Nota: Aanvulling bij omgevingsvergunningsaanvraag

opdracht	Wijziging TP J
opdrachtgever	GTS
uw kenmerk	OMV 2025054378
ons kenmerk	Nota aanvulling omgevingsvergunningsaanvraag.docx
versie	V1
datum	26 augustus 2025
auteur	Stella Verlinden, Advisor
vrijgave	Katja Daems, Principal Advisor

Project: GTS-wijziging	TP	J
Locatie: Christoffel Columbuslaan	35C	te 9042 Gent
Kadastrale gegevens:		
GENT 14 AFD, sectie G, perceel 620/00L000		
GENT 14 AFD, sectie G, perceel 620/00K000		
EVERGEM 4 AFD/ERTVELDE/, sectie G, perceel 42/00C000		
EVERGEM 4 AFD/ERTVELDE/, sectie G, perceel 49/00E000		
GENT 14 AFD, sectie G, perceel 620/00M000		
EVERGEM 4 AFD/ERTVELDE/, sectie G, perceel 48/00F000

Figuur 1: Kadastrale percelen op 1-1-2023 (Bron: Cadgis)

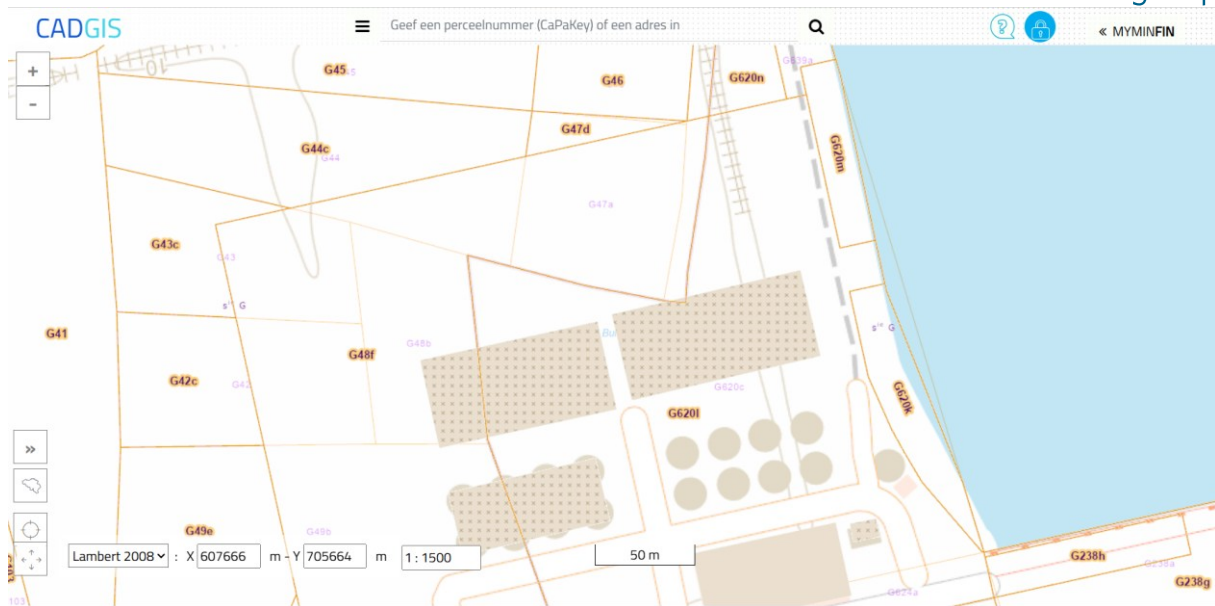
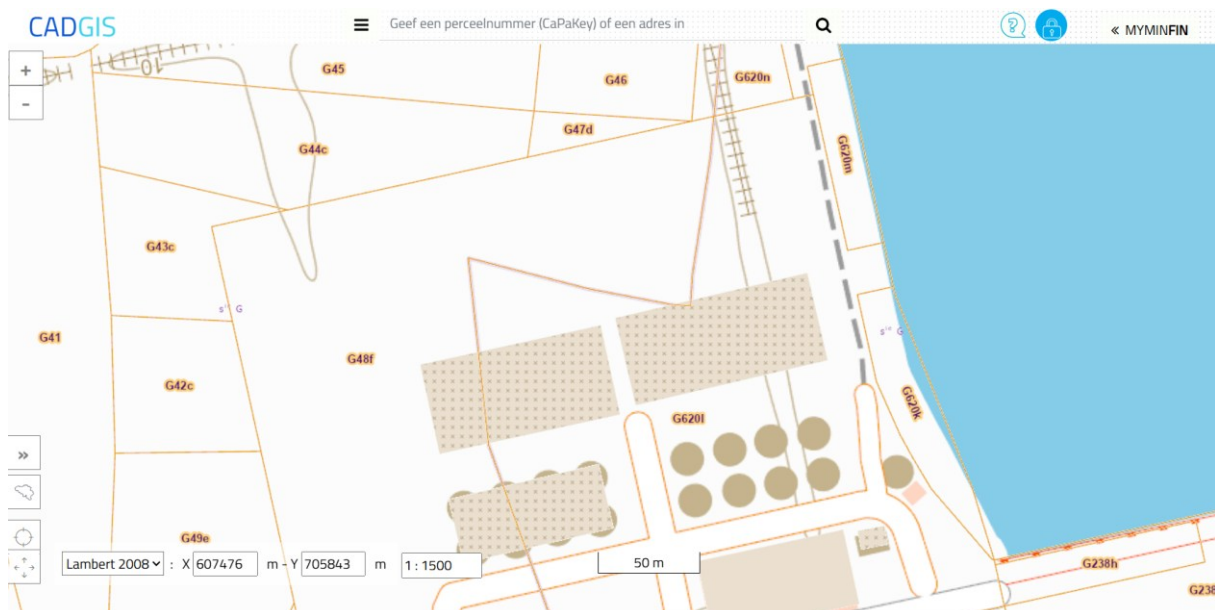
“De opgegeven percelen werden hernummerd, gelieve de huidig geldende percelen op te geven.”

Antwoord: ter staving van de aard van de wijziging zijn onderstaande tabel en figuren toegevoegd.
